水土保持方案报告表

项目名称：上海国际旅游度假区西片区横沔老街“城中村”
顾家宅河（沔青路-龚潮港）河道综合整治工程

水土保持方案报告表评审意见

附件 11 专家意见回复

附图2 项目水系图 1:2000

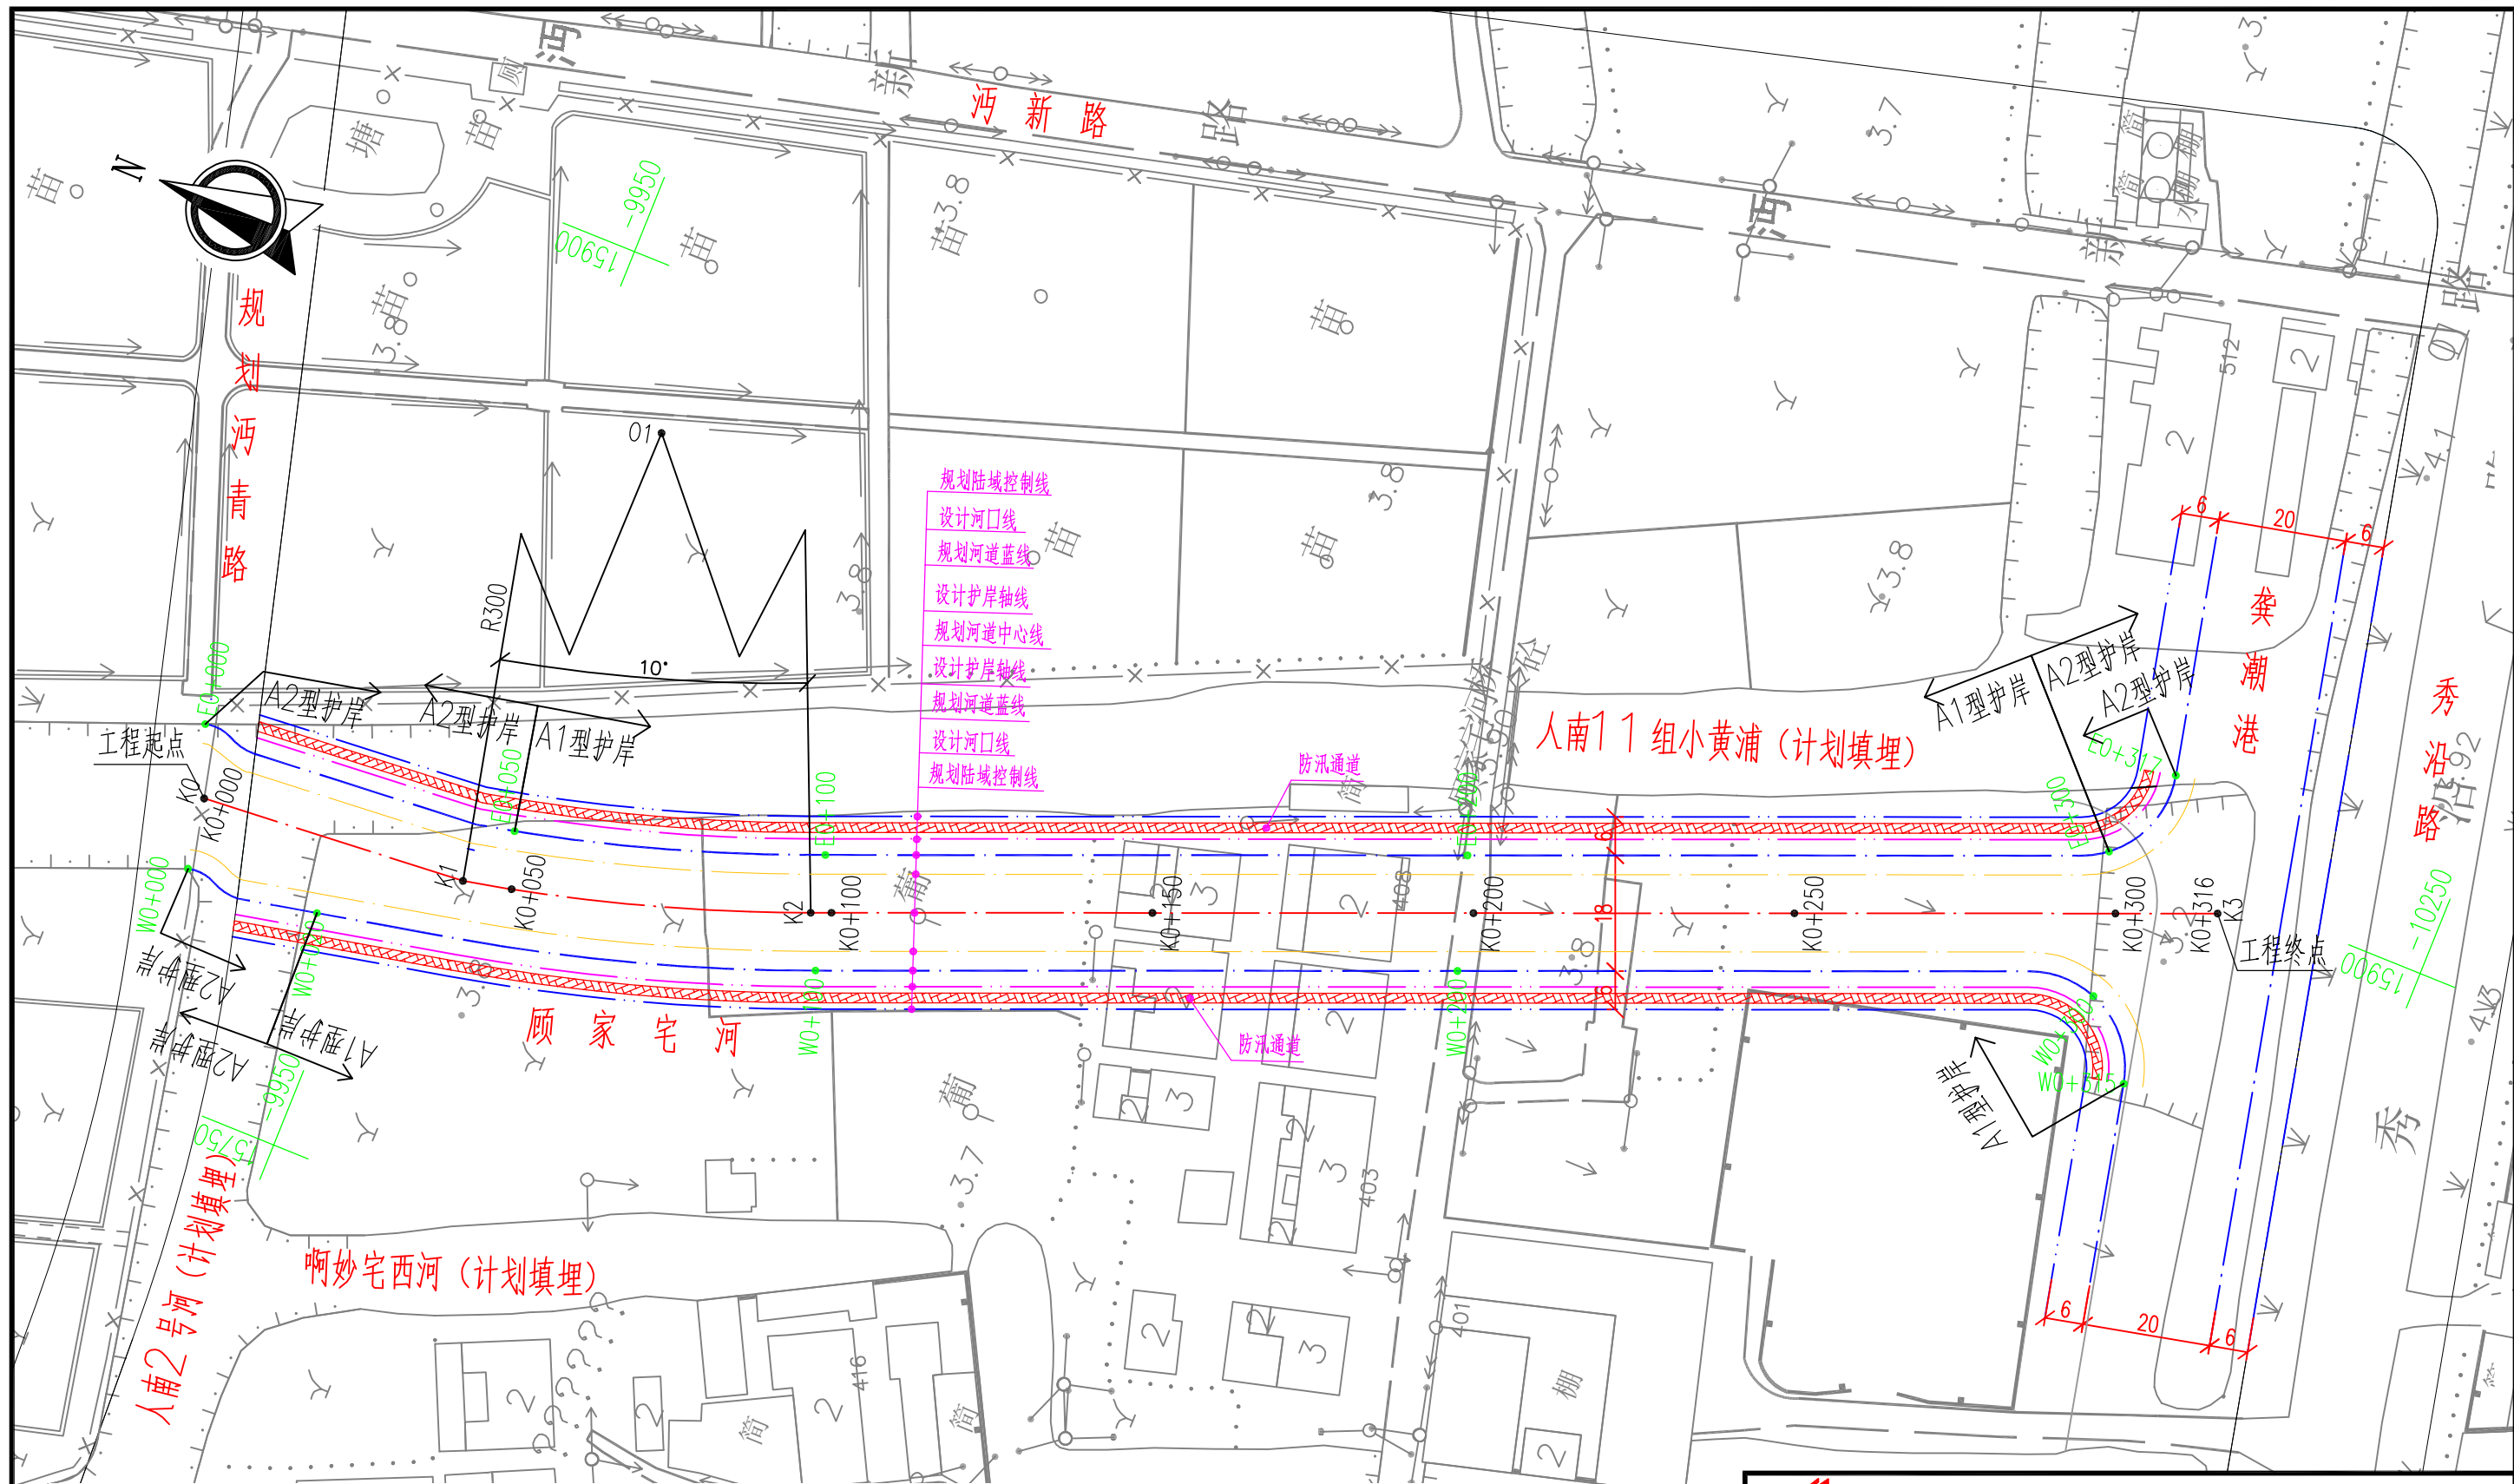
4、“附图 2 项目所在区域水系图”建议修改为“附图 2 项目区水系图”并补充说明所采用的**底图来源及时间**，建议最新的航片水体 CAD 图（目前最新的是 2020 年的）并放大到项目周边 1km 范围；

回复：根据专家意见，已补充 2020 年的航片水体 CAD 图，并放大项目周边 1km 的范围，具体见附图 2。

附图5 上海市水土流失重点预防区布局图

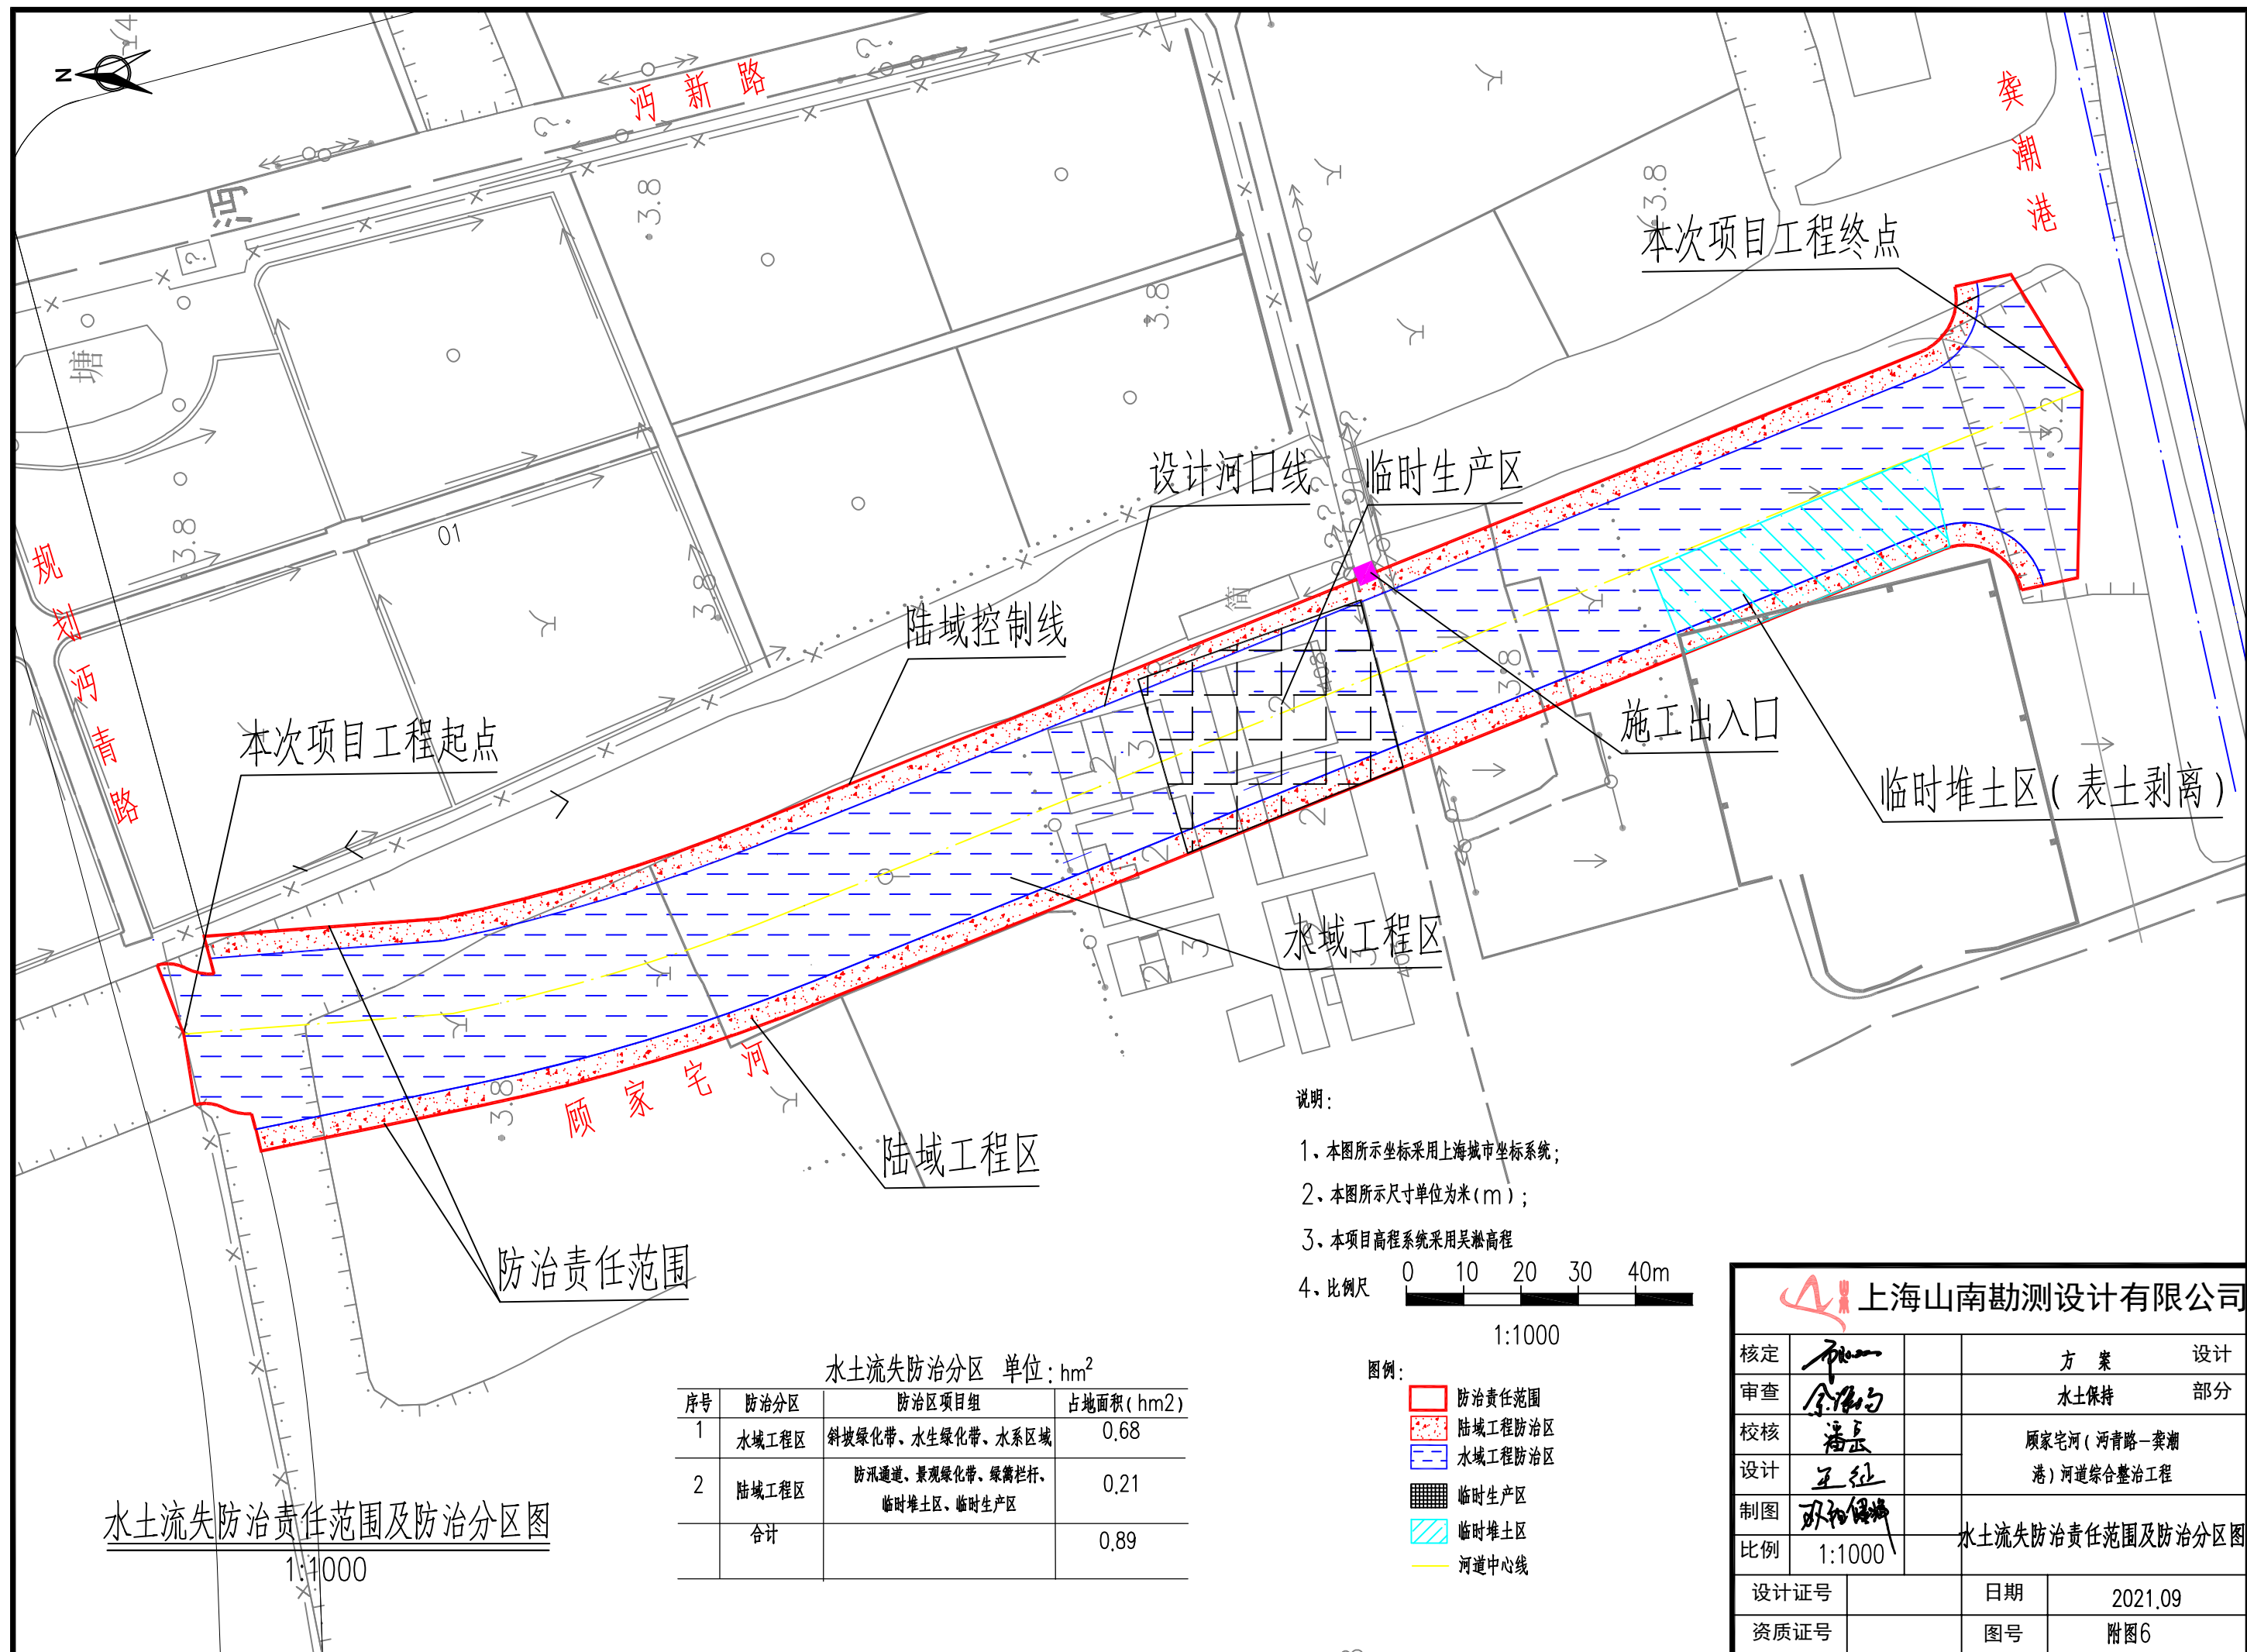
5、“附图 5 上海市水土流失重点预防区布局图”建议用“直线”标示项目位置；

回复：根据专家意见，已修改相应内容，具体见附图 5。

水土流失防治责任范围及防治分区图

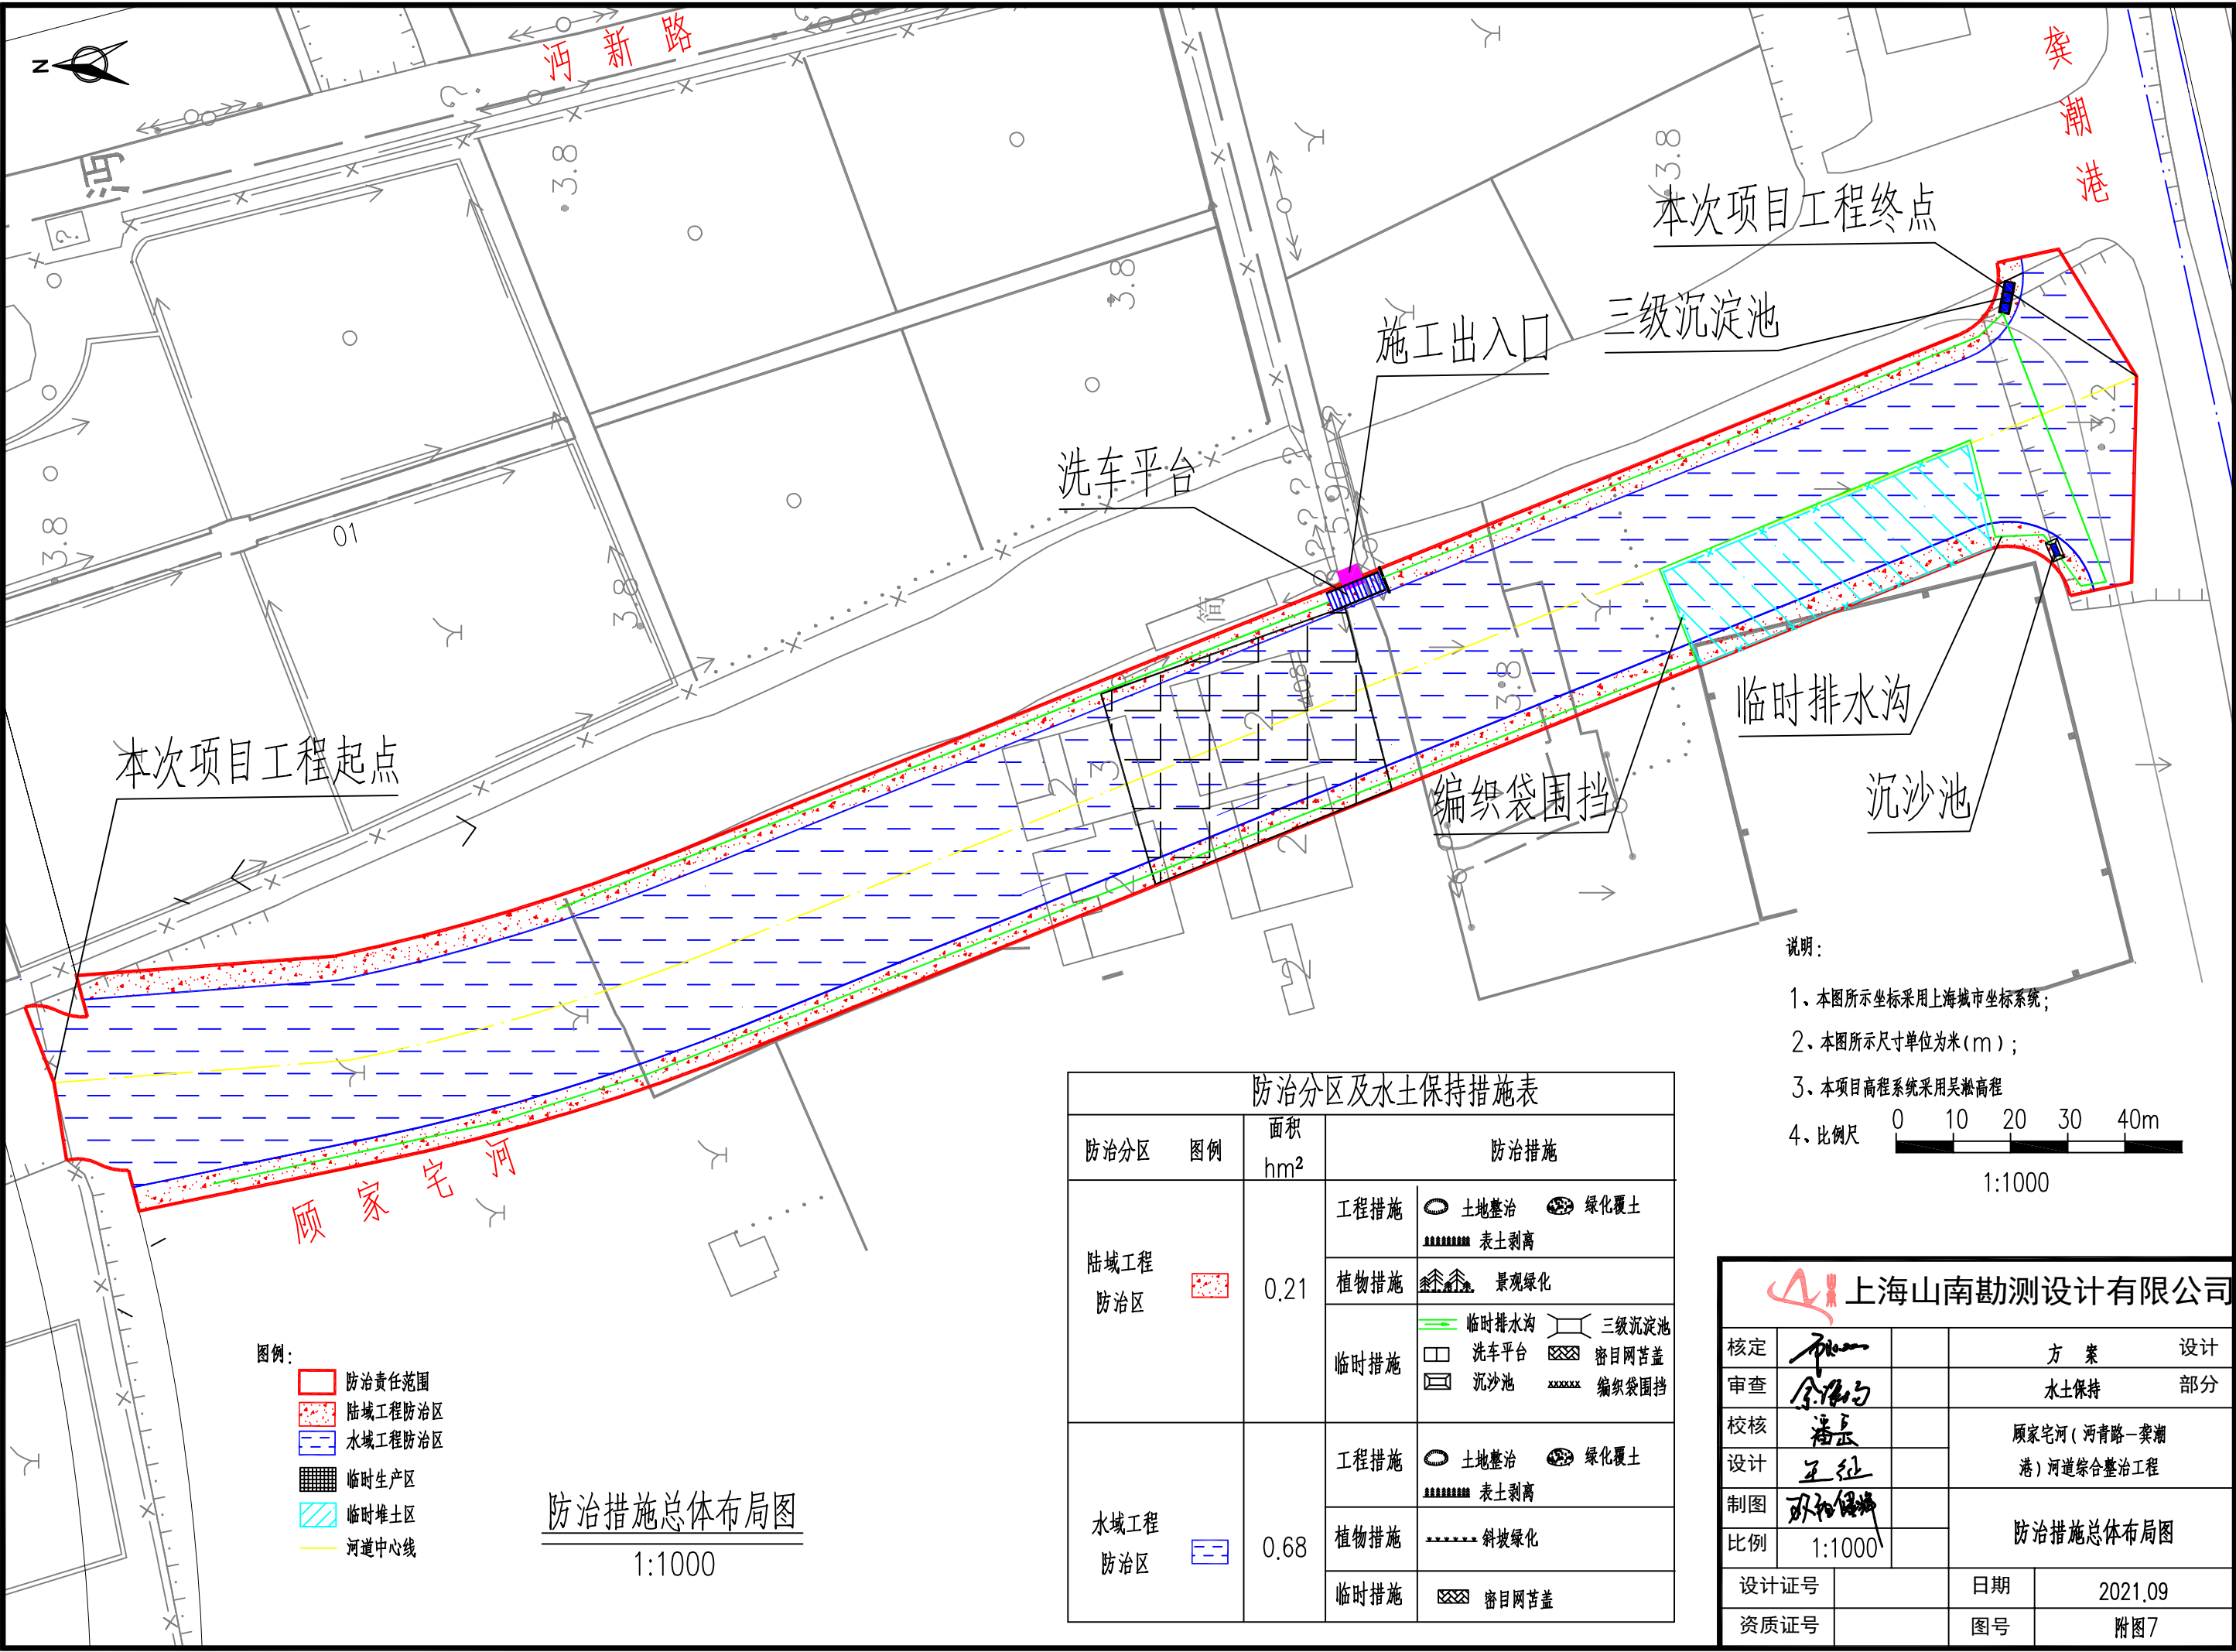
2、附图：结合复核的防治范围完善分区及防治措施总体布局图。

回复：根据专家意见，已复核防治责任范围，已完善相应的防治分区及措施总体布局图。
